*Phúc đáp CV 1190/BTNMT-VPMC
07.04.2016 của Bộ TNvMT*

**PHÚC ĐÁP CÔNG VĂN 1190/BTNMT-VPMC
TRẢ LỜI NHẬN XÉT CỦA GS. NGUYỄN NGỌC TRÂN VỀ
DỰ ÁN NGHIÊN CỨU TÁC ĐỘNG CỦA CÁC CÔNG TRÌNH THỦY ĐIỆN
TRÊN DÒNG CHÍNH SÔNG MÊKÔNG (MDS)**

**NHẬN XÉT BÁO CÁO CỦA DỰ ÁN
NGHIÊN CỨU TÁC ĐỘNG CỦA CÁC CÔNG TRÌNH THỦY ĐIỆN
TRÊN DÒNG CHÍNH SÔNG MÊKÔNG (MDS)**

Hình 3.4-22: So sánh xu thế về lưu tốc tại điểm đo ADCP với kết quả mô hình Mike 21C tại LuangPrabang, mùa lũ 2014.

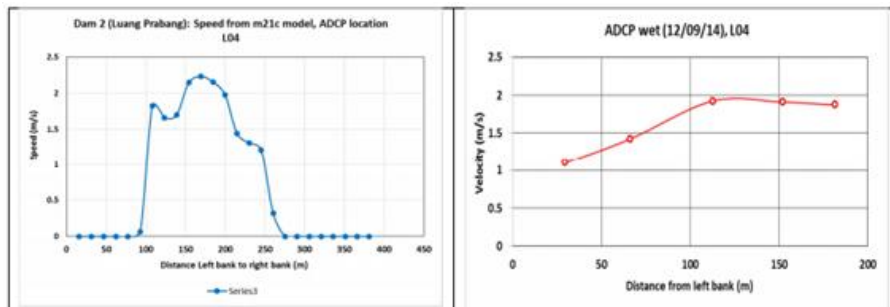
Và một ví dụ khác: sai số về lưu tốc đo đạc và do MIKE 21C tính toán, và xu thế lưu tốc tại điểm đo ADCP với kết quả tại Luang Prabang, mùa lũ năm 2014.

Figure 3.4-8 và 3.4-9. Số liệu thực đo và tính toán tại Tân Châu và Châu Đốc về hàm lượng sét (trái) và về bùn (phải)

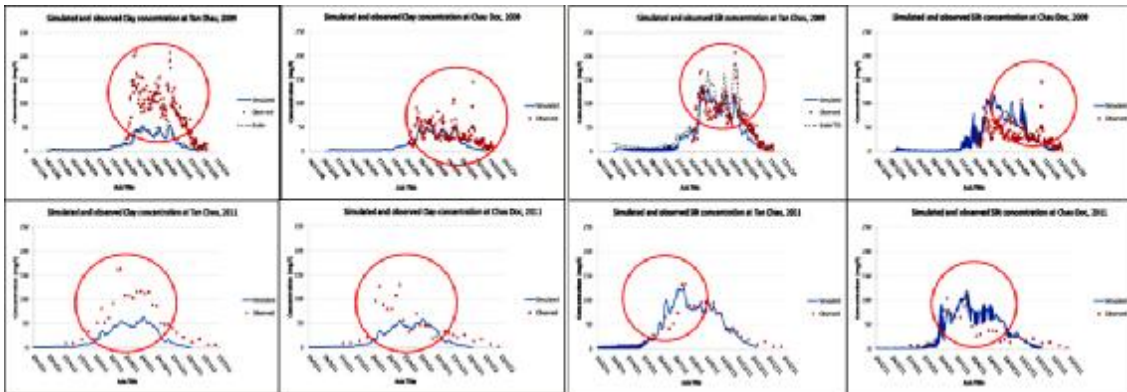
Có phải vì mô hình không thể tính riêng, hoặc nếu tính riêng sẽ lộ ra sai số ở mỗi trạm so với số liệu thực đo là khá lớn (xem Hình dưới đây), mà một lý do là những biến động về địa hình ở ngã ba các sông Mekong, Bassac và Tonle Sap khá quan trọng, số liệu chưa được cập nhật để chạy mô hình?

Sai số khá lớn giữa số liệu thực đo với số liệu tính toán, kết quả mô phỏng không thể nói là tốt được!

- Việc nhập 2 trạm Tân Châu và Châu Đốc hoàn toàn không phải là do việc sai số, mà để phục vụ yêu cầu xem xét tổng lượng dòng chảy, phù sa bùn cát, chất dinh dưỡng vào Việt Nam cửa ngõ của Đồng bằng sông Cửu Long trên sông Tiền và sông Hậu là Tân Châu và Châu Đốc. Đối với các thông số khác như mực nước sẽ phải tách riêng ra.
